Nueva nota de seguridad

Corrección urgente de dispositivos médicos: defectos en los cables de agarre de instrumentos reutilizables da Vinci X y Xi con mordazas (ISIFA2024-09-C)

Figura F: Ubicación del número de pieza y la versión en la caja del instrumento.

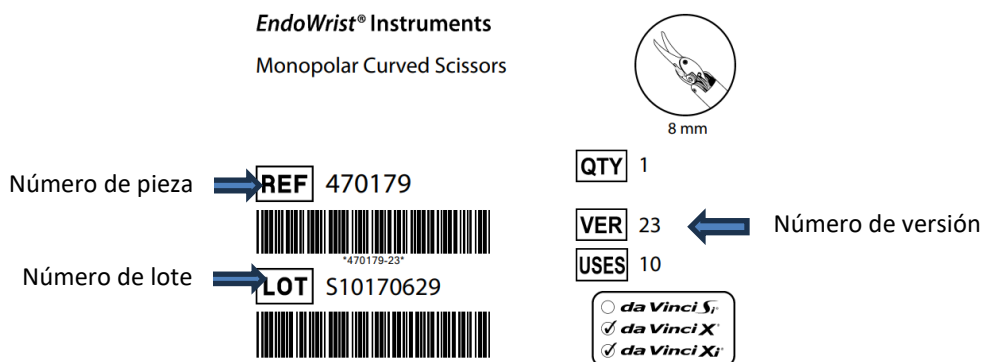
En las siguientes fotos se puede ver en qué parte de la caja (Figura F) y de la carcasa (Figura G) del instrumento se encuentra el número de versión.
